RICHIESTA DI REVISIONE DELLO SVILUPPO DELLA TRACCIA DI SINGOLO FILO EDILIZIO IN VARIANTE ALLO S.I.O. SCHEDA N° 53 DI P.R.G. - AREA DI VIA DIAZ

Immagine 2: Stralcio tavola delle superfici di P.U. O.d.U.: individuazione dei lotti

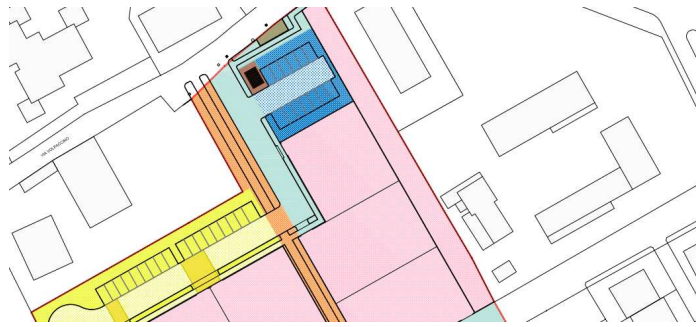
Probabilmente in relazione ad una ipotesi progettuale poi abbandonata, il filo edilizio lato strada privata veniva prolungato ad intercettare la pista ciclopedonale e successivamente interessare il macrolotto ad est con una attestazione vincolata circa mediana.

Stante che vengono oggi a mancare le condizioni che originariamente generarono tale proseguo di traccia in area privata, che la stessa, nella configurazione di frontiere individuata (vedi immagine 2) in sede di “Progetto Unitario convenzionato per le opere di urbanizzazione primaria”, in via di approvazione, genererebbe un immotivato vincolo di relazione in termini di distanza tra pareti finestrate tra i lotti interessati, che in più tale allineamento non trova riscontro di visuale nel contesto esterno al comparto in lottizzazione, si richiede di poter interrompere la traccia in corrispondenza del macrolotto ovest, conservando il vincolo solo laddove significativo, così come rappresentato nella pianta che segue (immagine 3).
